改善箇所説明図

基準不適合発生箇所

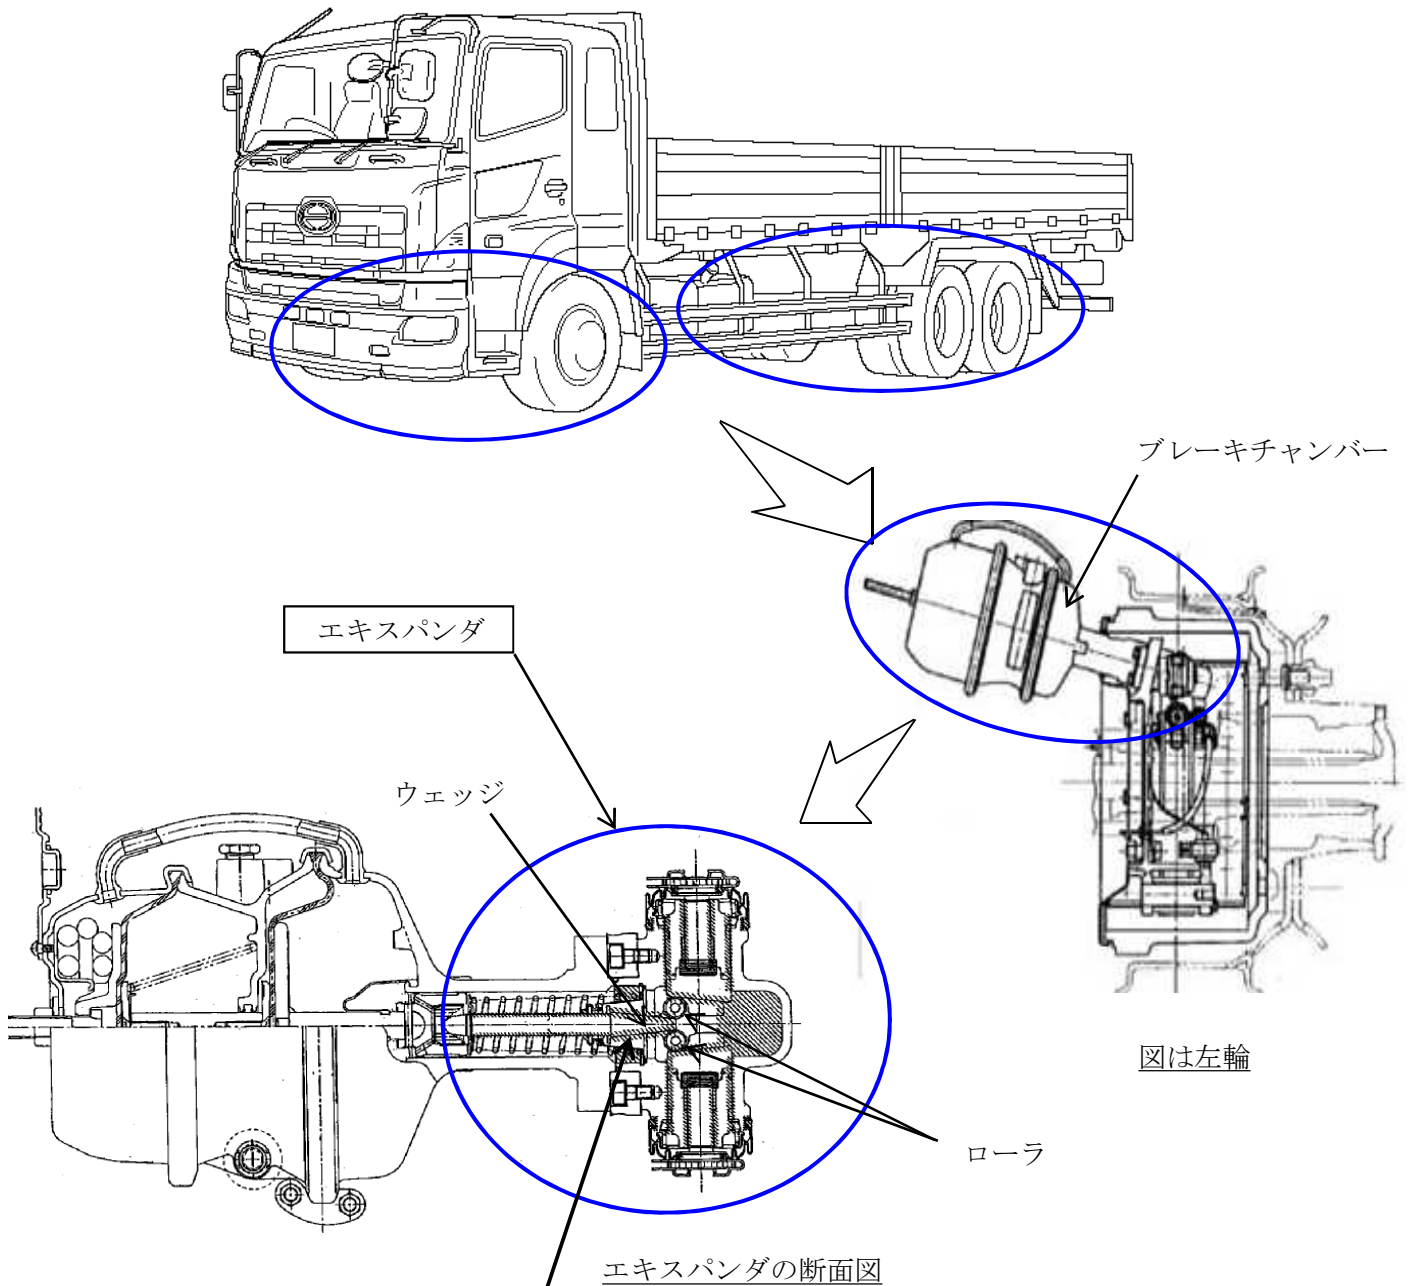
大型中型トラック・バスのブレーキにおいて、エキスパンダのウェッジの熱処理が不適切なため、硬度が不足しているものがある。そのため、制動を繰り返すことでウェッジが摩耗し制動力が変化し、最悪の場合、ウェッジが損傷し、車輪の制動ができなくなるおそれがある。

全車両、当該エキスパンダの製造番号を点検し、対象のものは良品と交換する。

識別 : 改善済車両にはネームプレートに白色ペイントを塗布する。
